Nouvelle centrale thermique sur le territoire du village nordique de Kangiqsuajaq

Complément de l'étude d'impact sur l'environnement et le milieu social

Réponses aux questions et commentaires du ministère de l'Environnement, de la Lutte contre les changements climatiques, de la Faune et des Parcs du Québec

Juillet 2024

Tableau 2 Concentrations maximales de NO₂ calculées dans l'air ambiant aux récepteurs sensibles du village

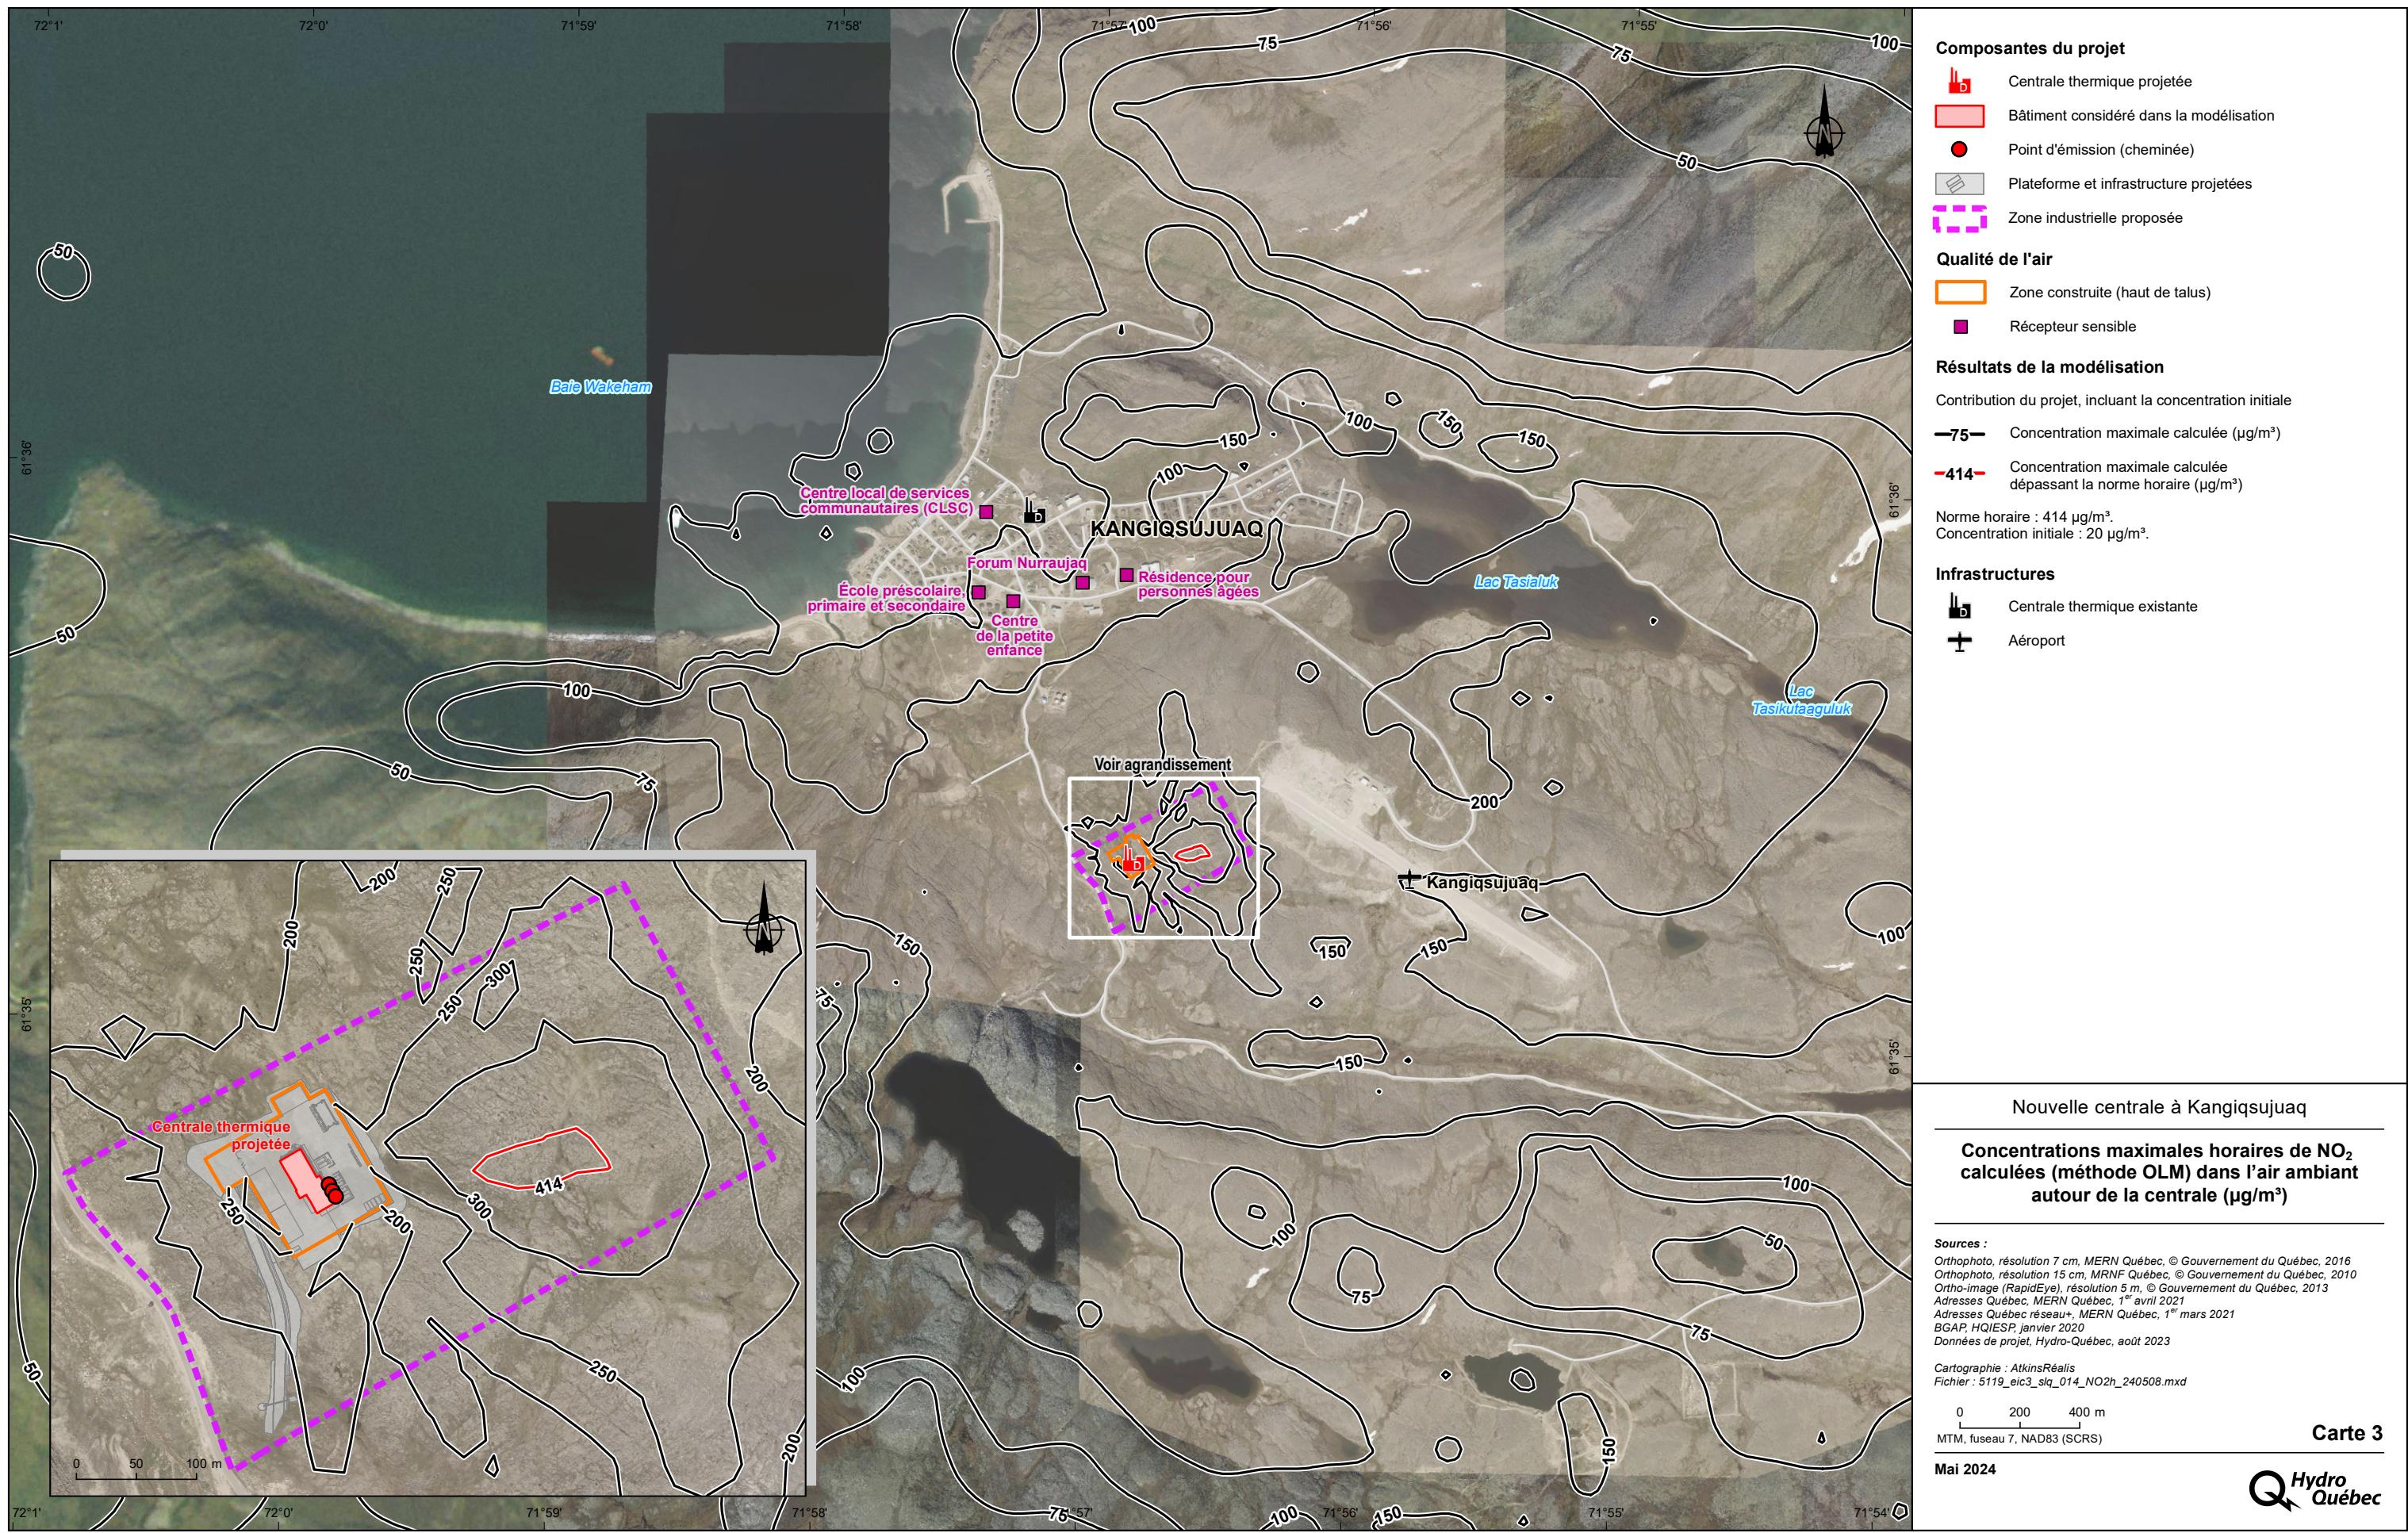
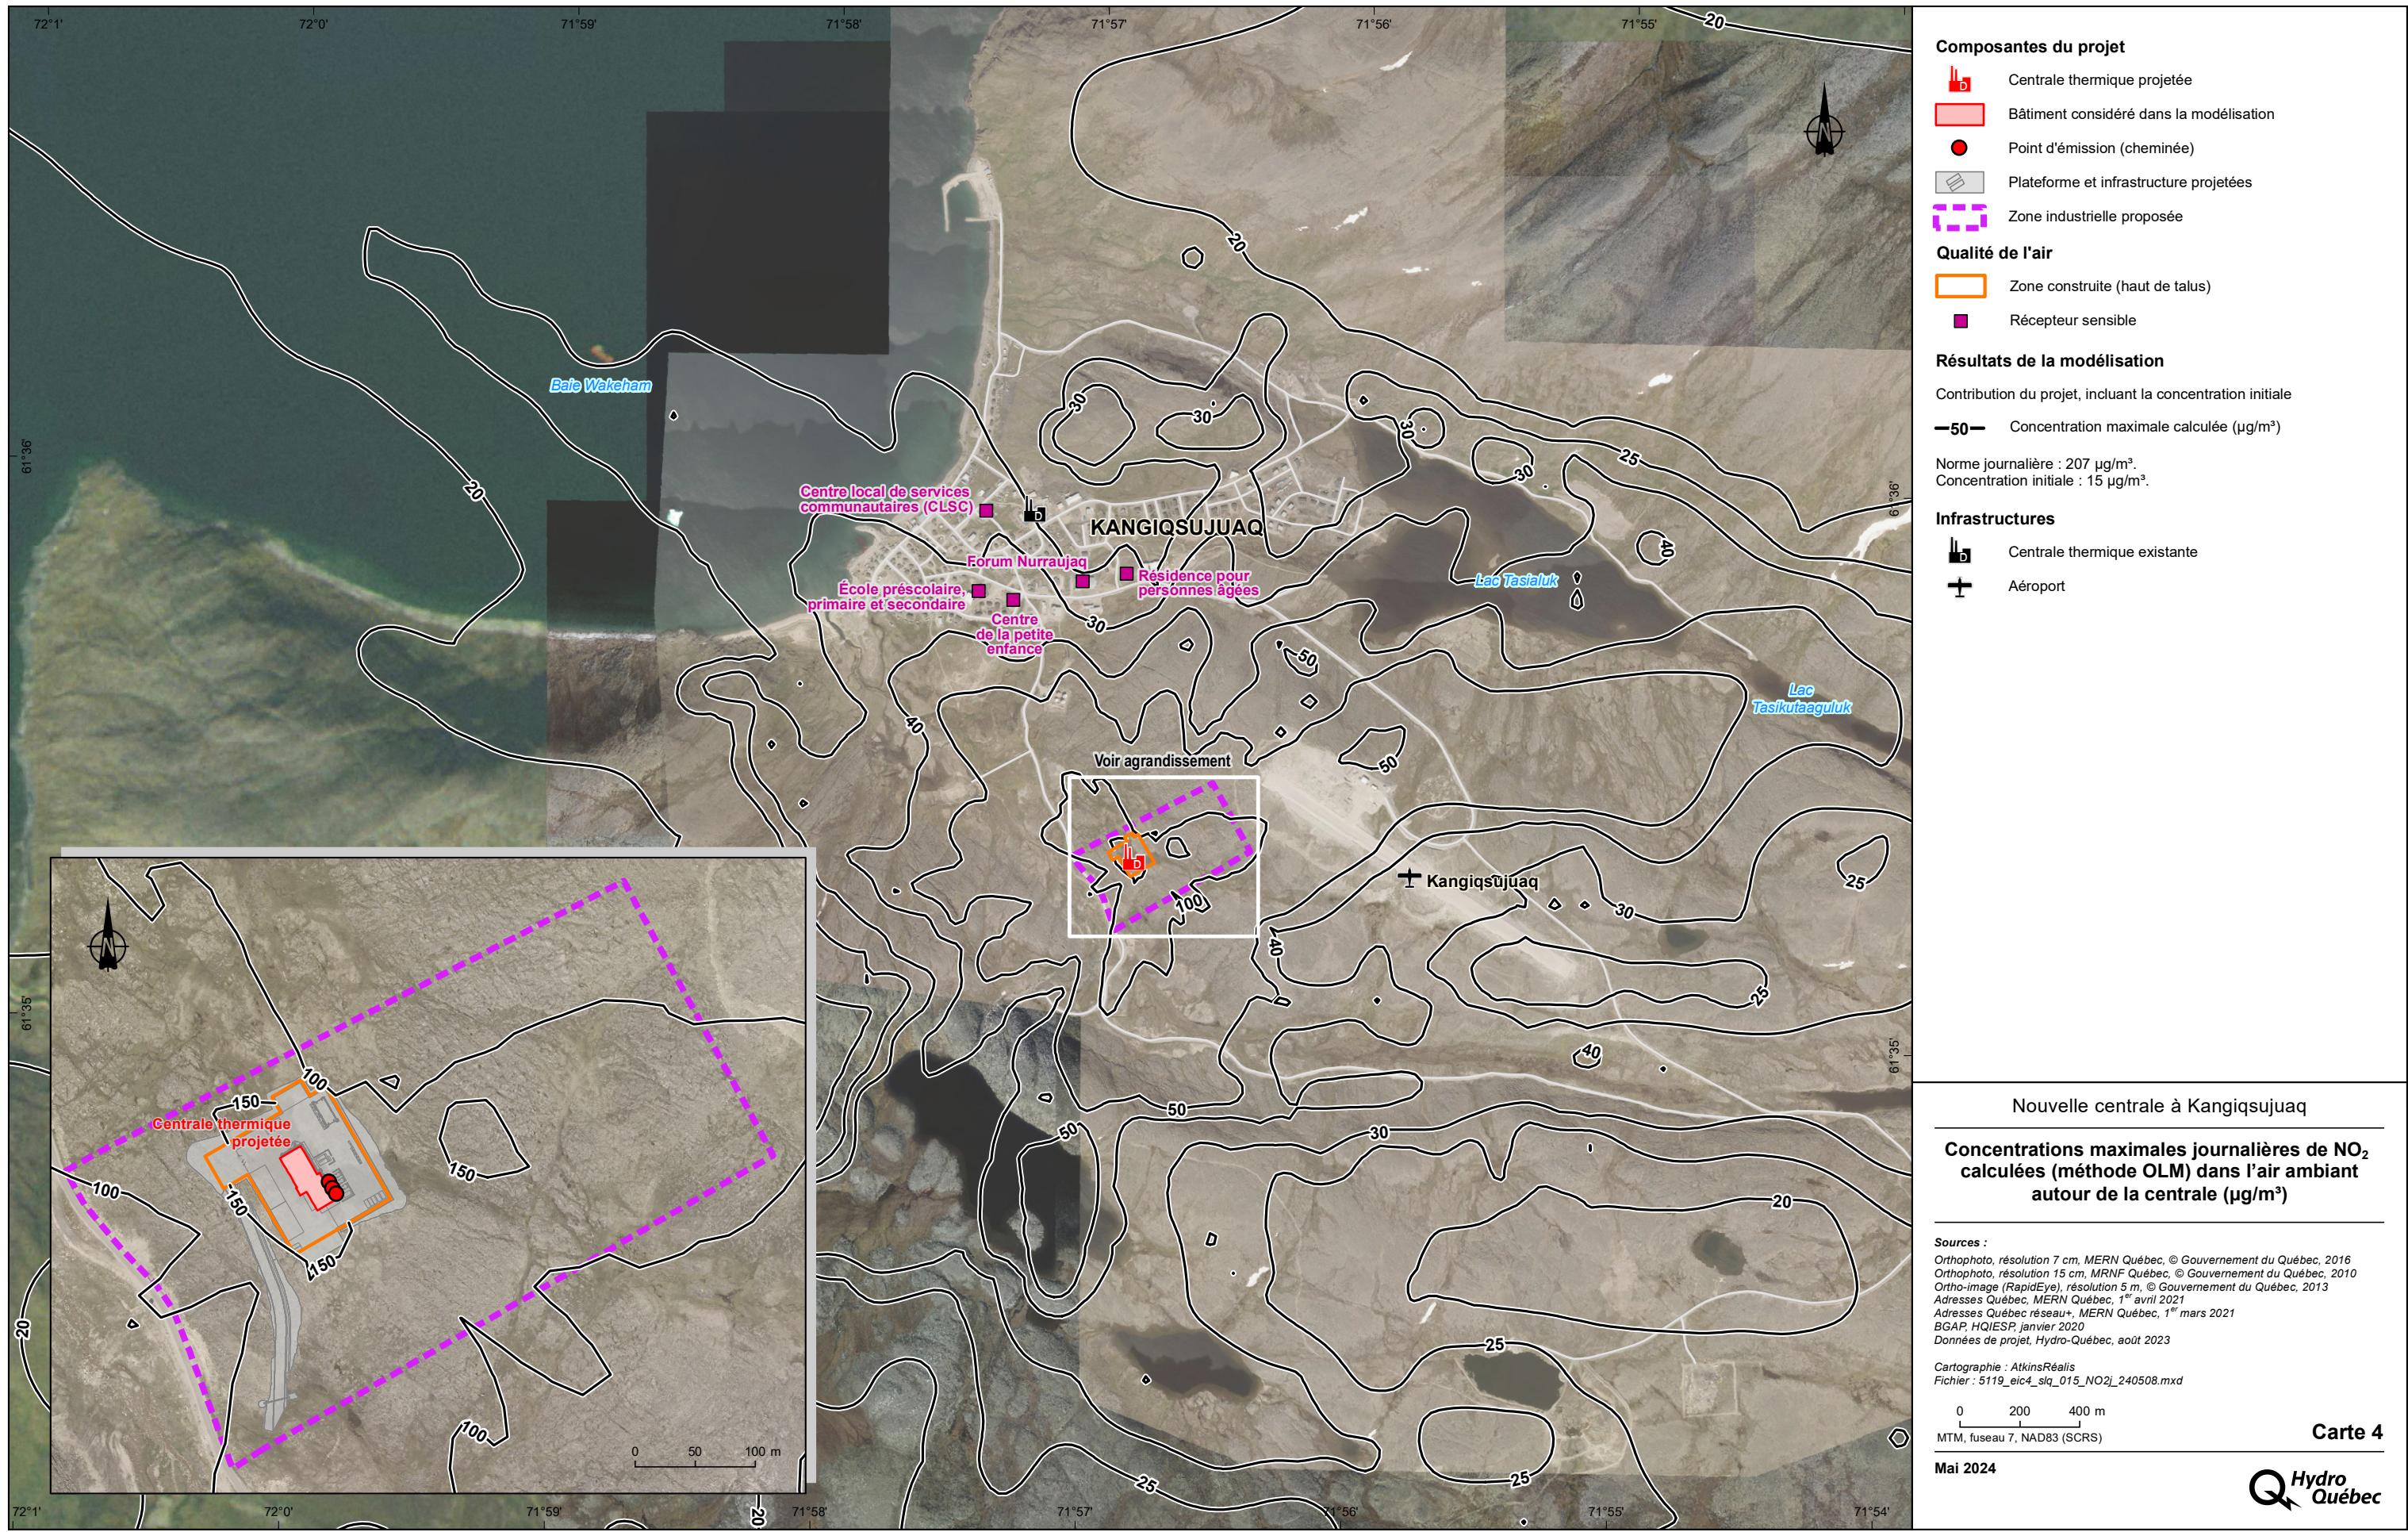
À la suite du dépôt de l'étude mentionnée en objet, le ministère de l'Environnement, de la Lutte contre les changements climatiques, de la Faune et des Parcs (MELCCFP) a émis une série de questions et de commentaires. Pour l'étude de dispersion atmosphérique, le MELCCFP demande à la question 18 de reprendre les simulations de la dispersion atmosphérique pour le NO₂ en utilisant la méthode de conversion du NO en NO₂ « *Ozone Limiting Method (OLM)* » plutôt que la méthode « *Plume Volume Molar Ratio Method (PVMRM)* », tout en considérant des concentrations initiales de NO₂ plus faibles et des concentrations d'ozone légèrement différentes, comme suit :

La création de cette zone a été considérée dans les nouvelles simulations, par l'ajout de récepteurs (points de calcul) tous les 25 m sur son pourtour, et dans la nouvelle interprétation des résultats pour le NO₂. Rappelons que les normes de qualité de l'air ne sont pas applicables dans une zone industrielle exempte d'établissements publics ou de résidences. Pour conclure, il n'y a plus de dépassement prévu des normes pour la concentration de NO₂ dans l'air ambiant à proximité de la centrale, et l'évaluation des impacts sur la qualité de l'air du village et sur la santé de ses habitants et habitantes demeure identique à celle de l'étude d'impact.
